Porter à connaissance concernant le projet de remblayage partiel de la fosse Ouest de la carrière Bocahut à Glageon.

24 juillet - 7 août 2023

Observations présentées par J. Danloux, hydrologue¹

Burgeap 02

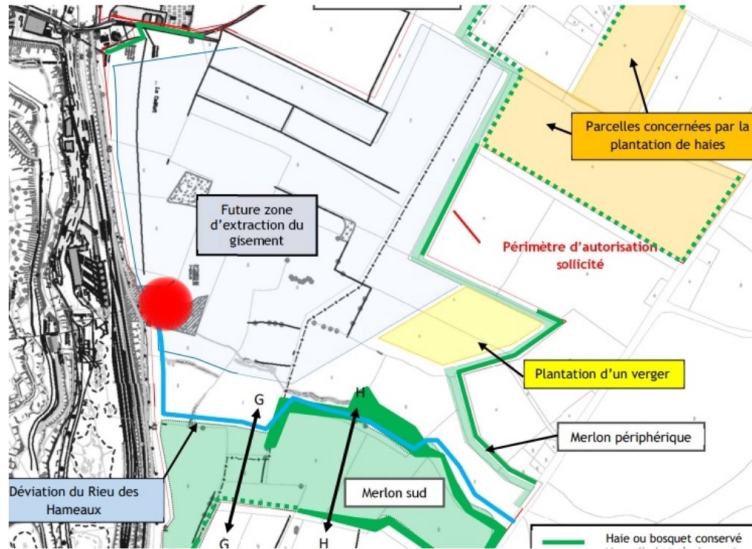
Les 3 % estimés pour le ruisseau des Hameaux² sont déduits de 2 estimations de débit - 5 et 160 l/s - réalisées le 16/09/2003 par le BURGEAP en amont et en aval de la carrière Ouest, la seule alors à être exploitée.

Ces « mesures hydrologiques » qui auraient peut-être permis de préciser l'origine des apports aboutissant en fond de fosse n'ont pu - malheureusement - être correctement réalisées car l'évaluation amont n'a pas été faite sur le rieu des Hameaux en secteur imperméable (schistes du Couvinien affleurants rue Roger Salengro) mais en plein secteur de calcaires karstifiés, dans la future zone d'extraction ! [voir la carte jointe en annexe à nos observations]
